MODIFICATION SIMPLIFIÉE DU P.L.U.

PRÉSENTATION DES AJUSTEMENTS PROPOSÉS AU PLAN LOCAL D'URBANISME

Corrections d'erreurs matérielles

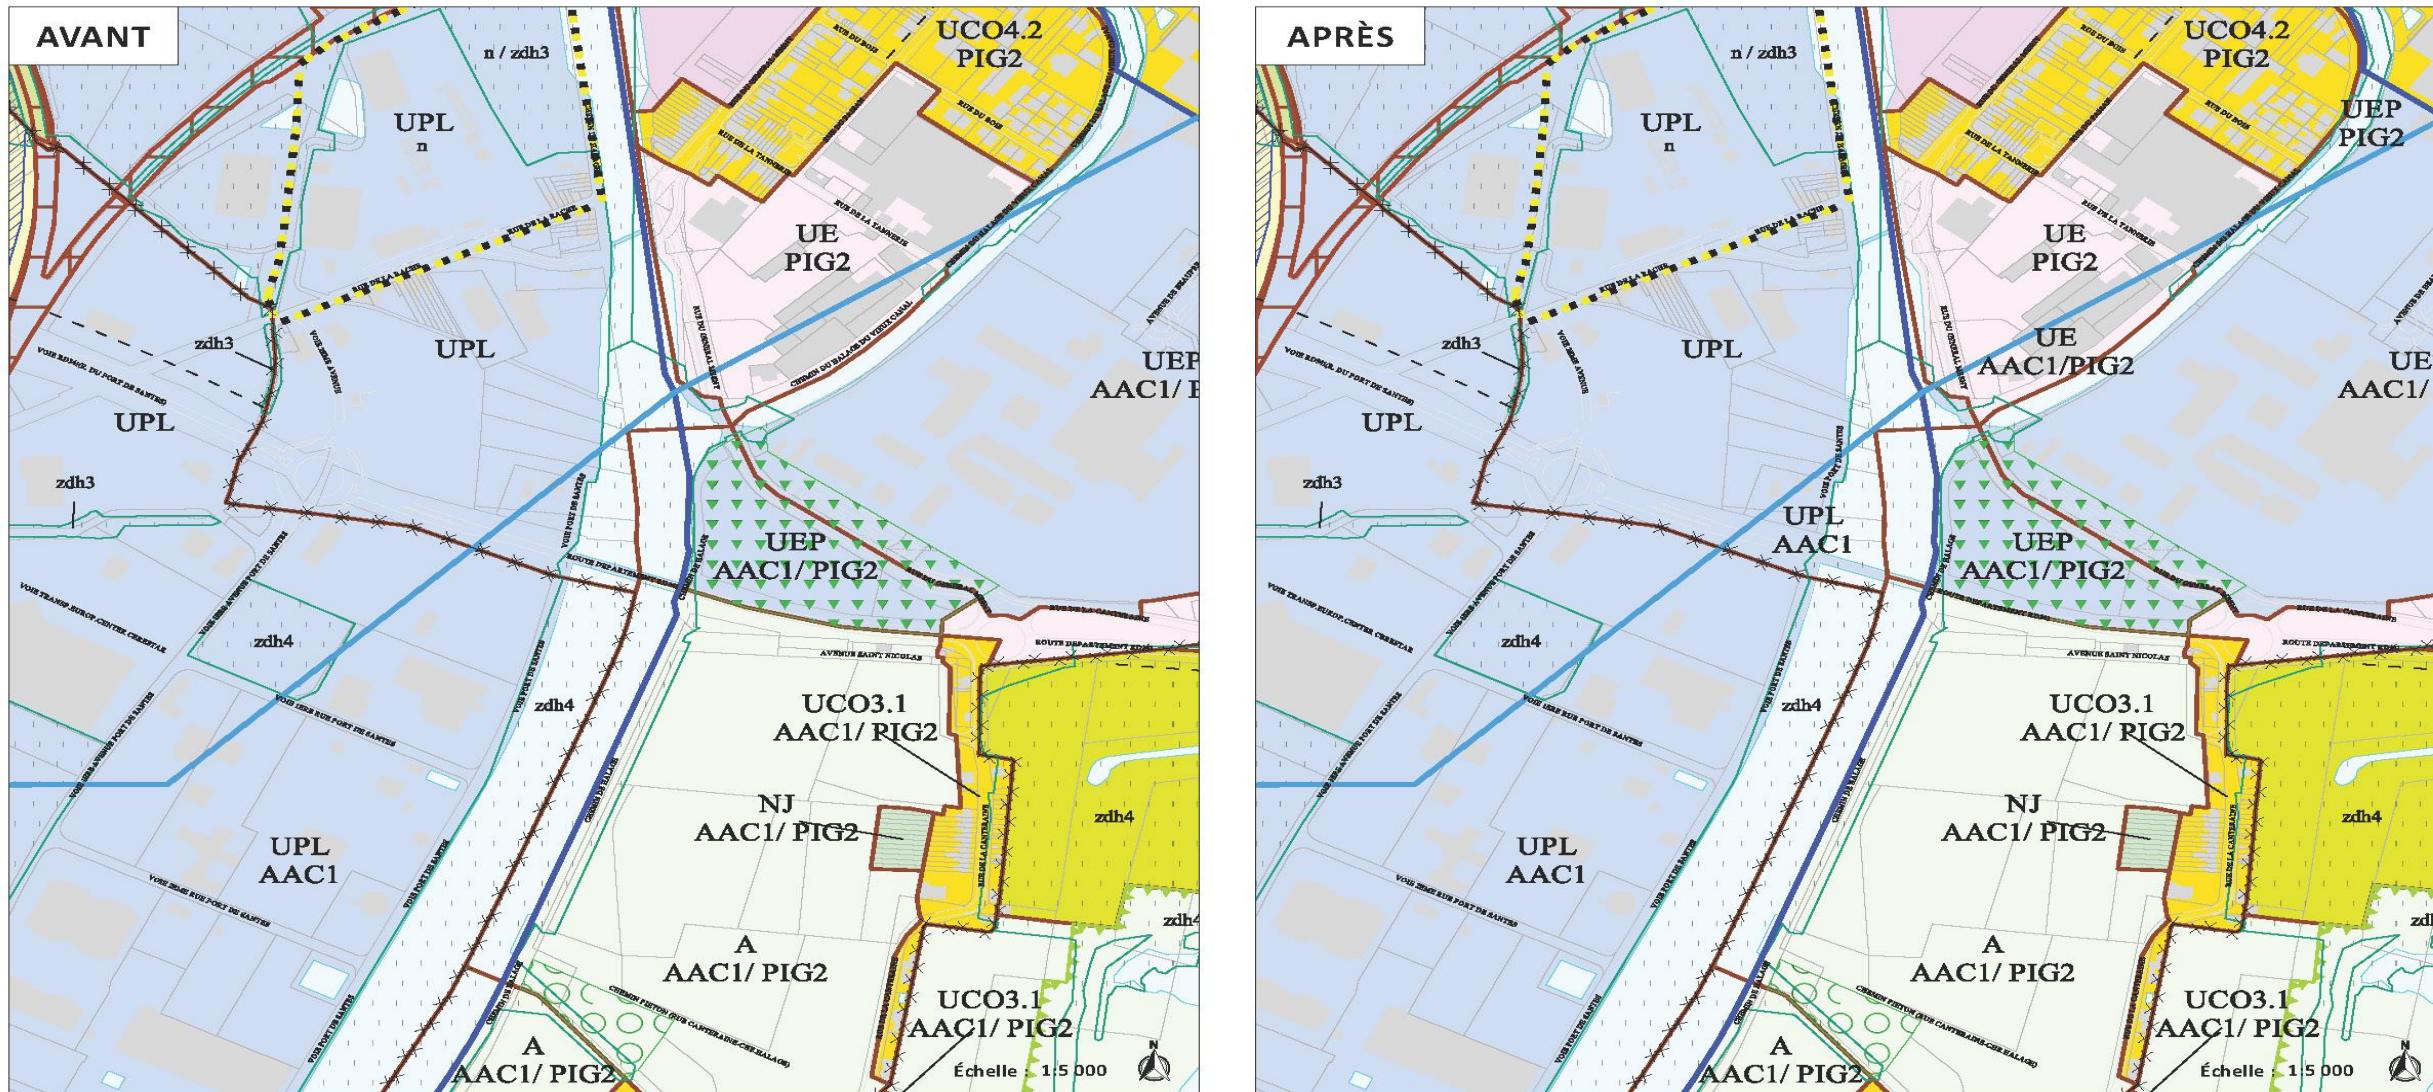
- Ajout des sigles UCO4.1, UCO4.1 AAC1, UEP PIG2, UE AAC1/PIG2 et UCO4.1 AAC1/PIG2 sur le plan de destination des sols, sur le secteur situé chemin de halage du Vieux Canal, avenue de Beaupré, rue de la Murisserie, rue de la Fraternité.
- Ajout d'un sigle UPL AAC1 sur le plan de destination des sols, sur le secteur situé chemin de halage.

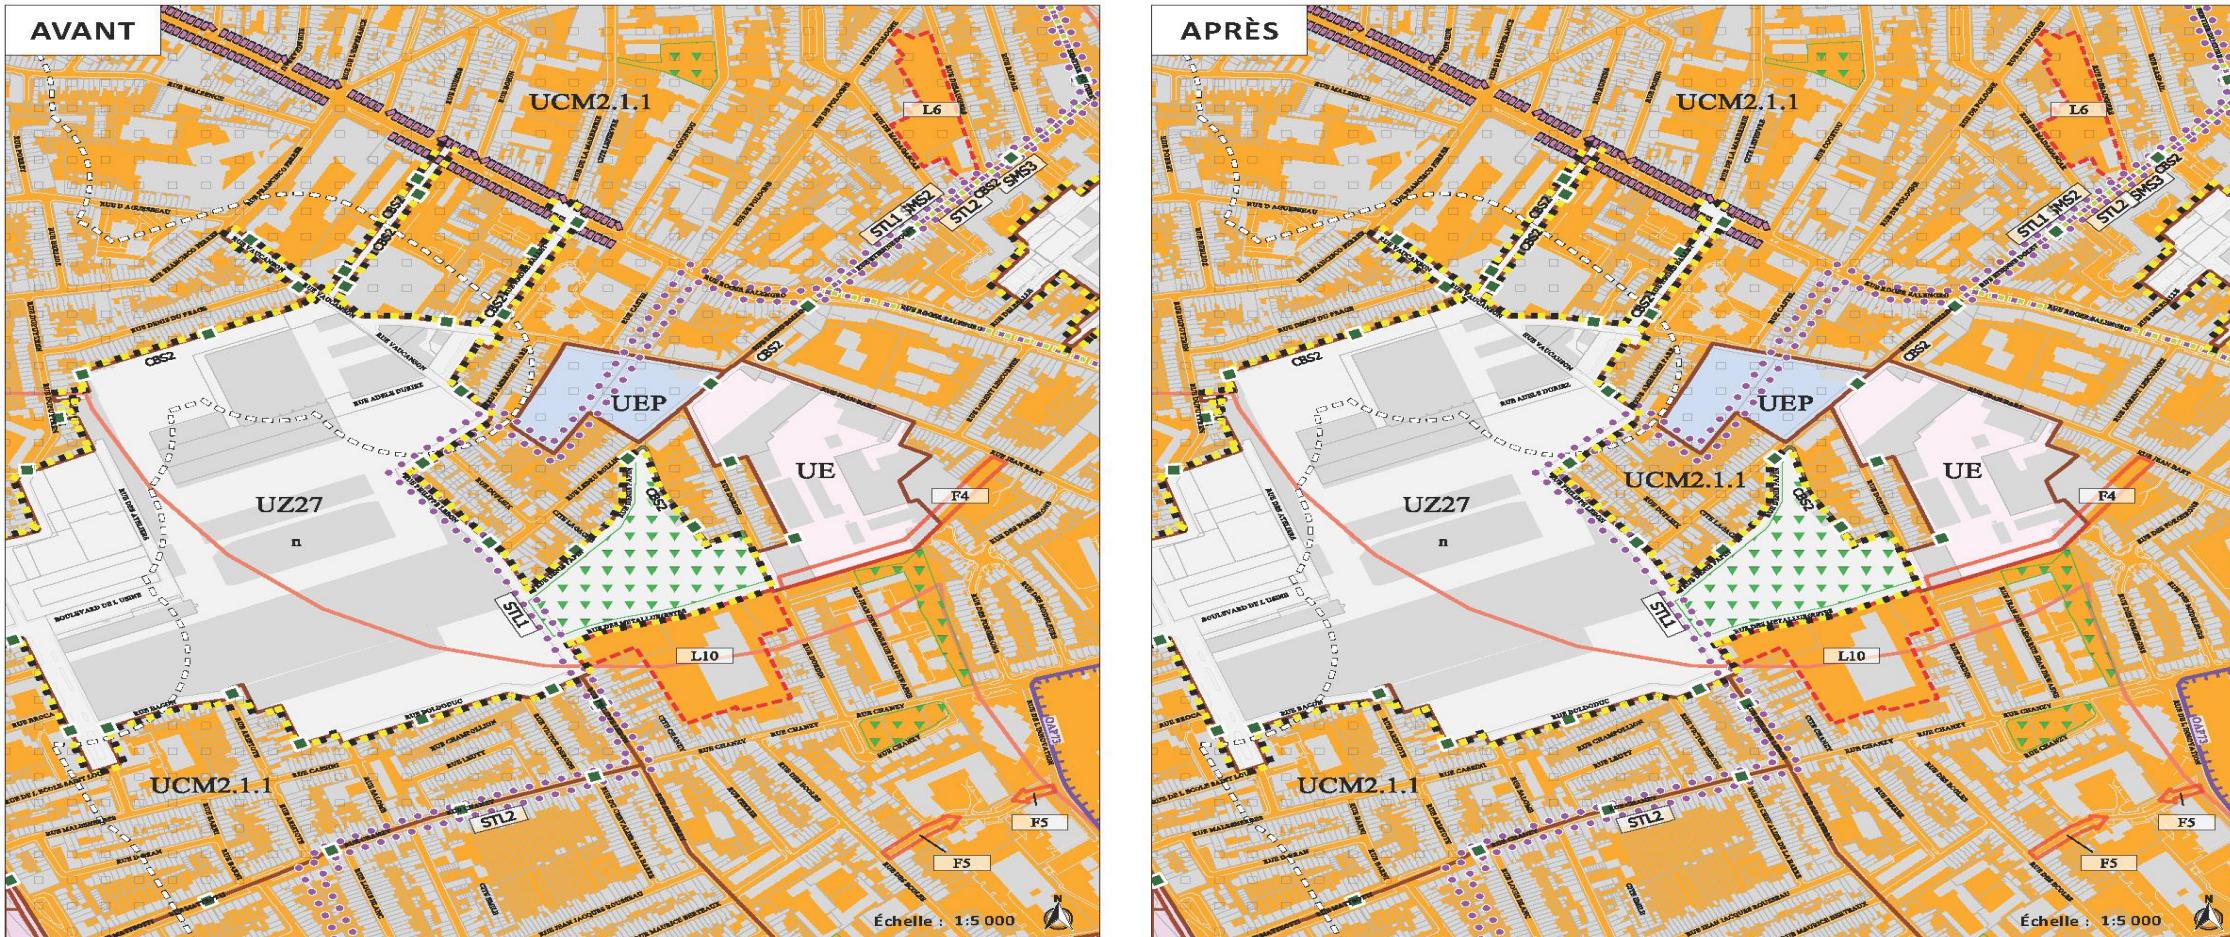
Ajout d'un sigle manquant UCM 2.1.1 sur le plan de destination des sols, sur le secteur rue Dupleix, rue Ledru Rollin.

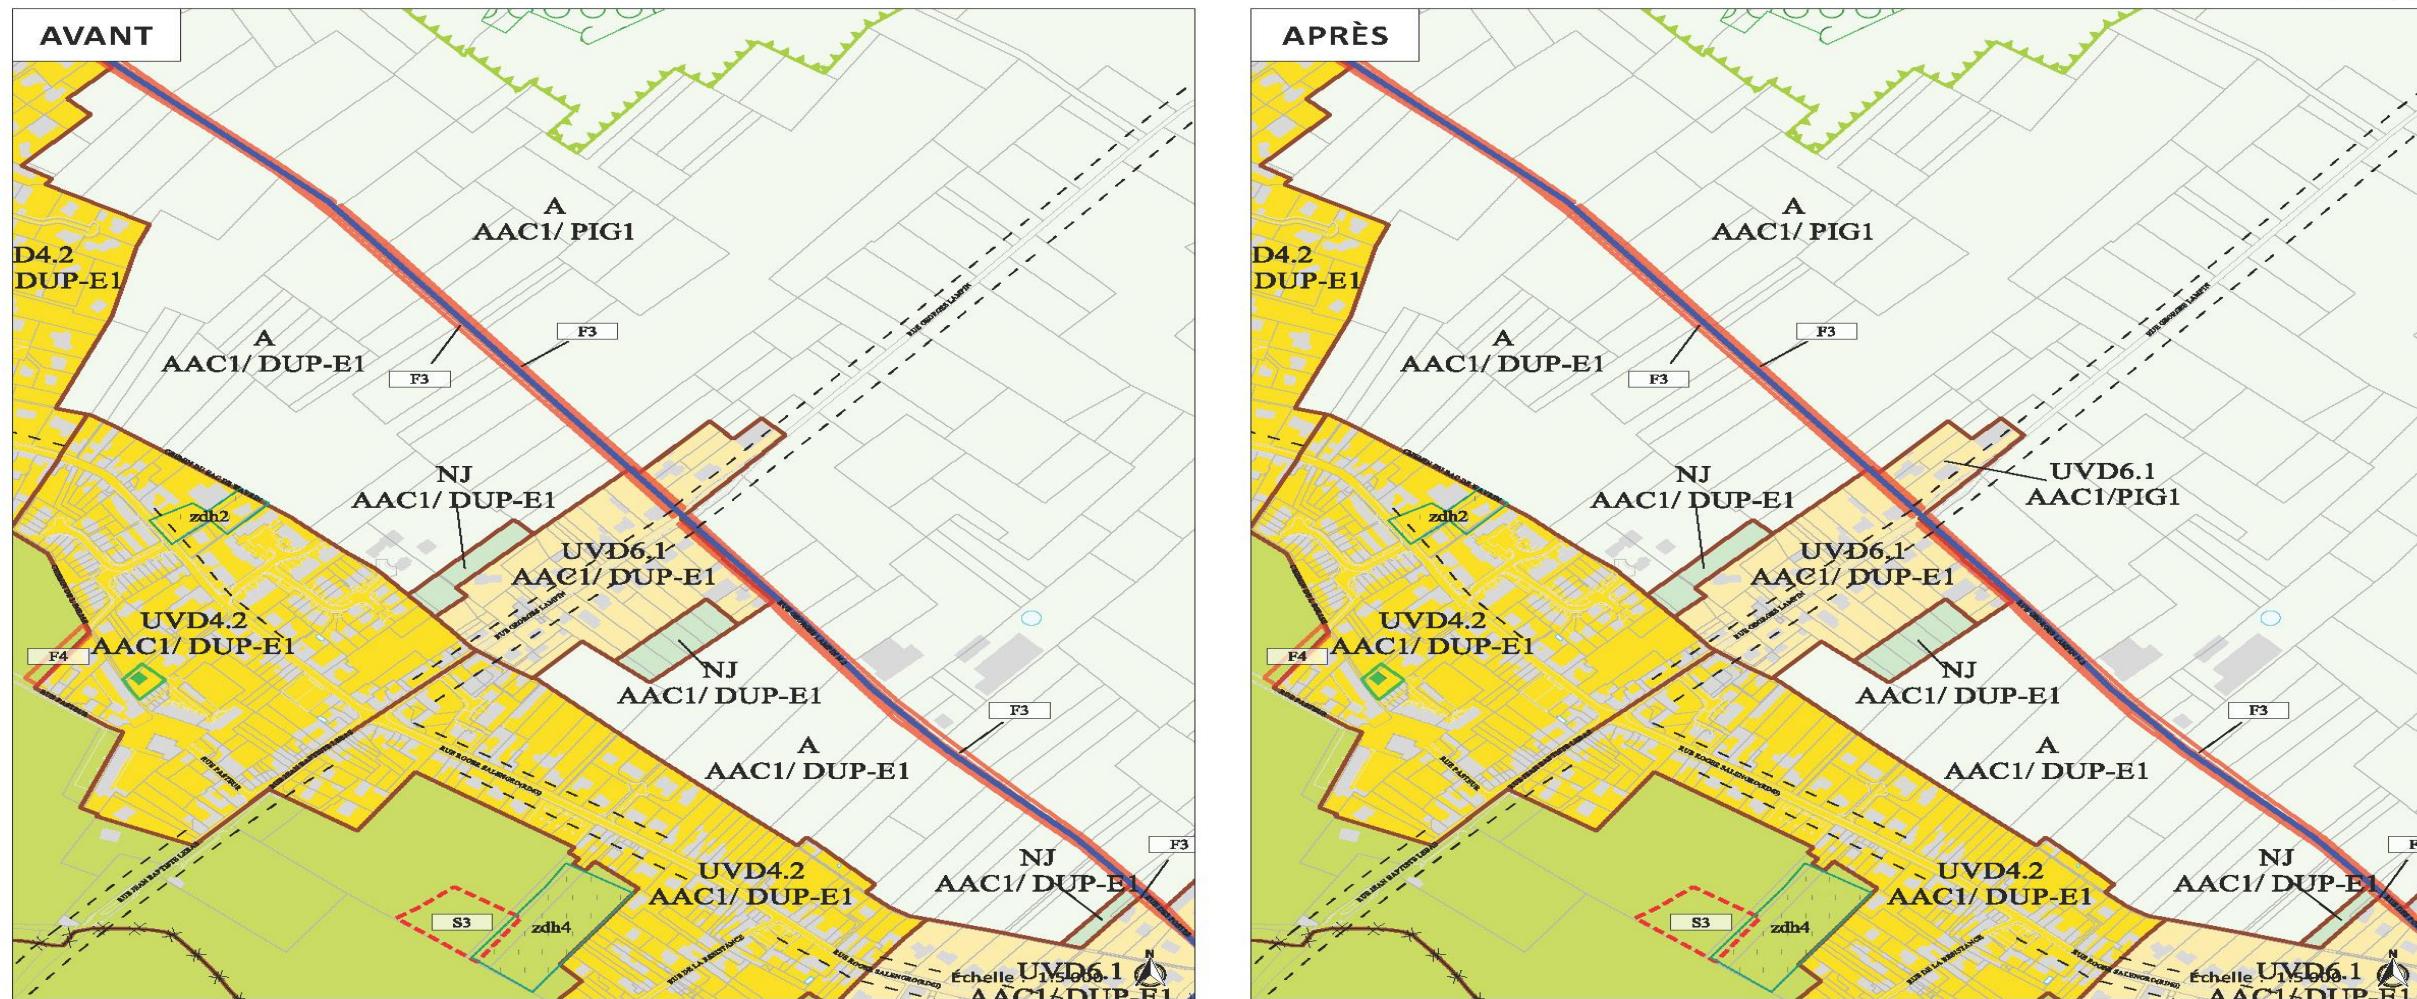
Ajout d'un sigle UVD6.1 AAC1/PIG1 sur le plan de destination des sols, sur le secteur situé rue Georges Lampin

LAMBERSART
AJOUT D'UNE ETIQUETTE UVC5.1 MANQUANTE

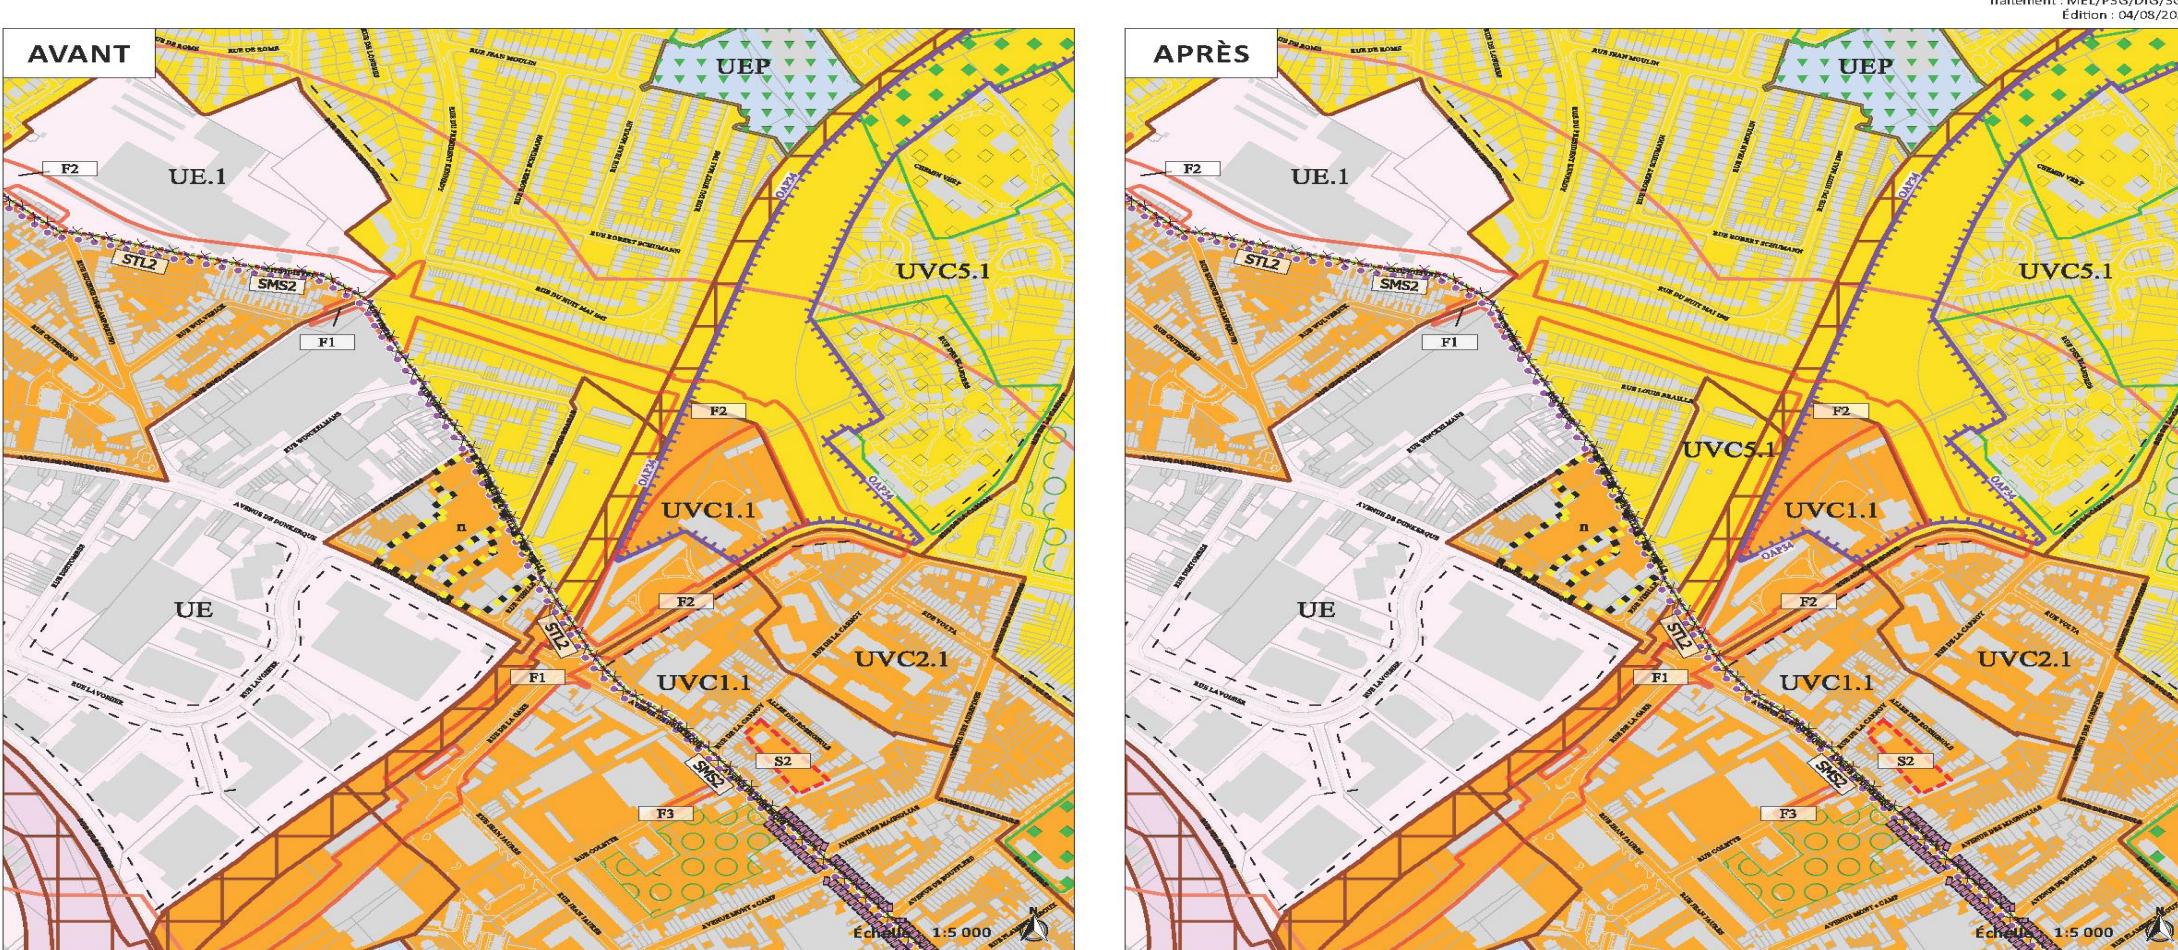
Ajout d'un sigle UVC5.1 sur le plan de destination des sols, sur le secteur situé rue Auguste Bonte.
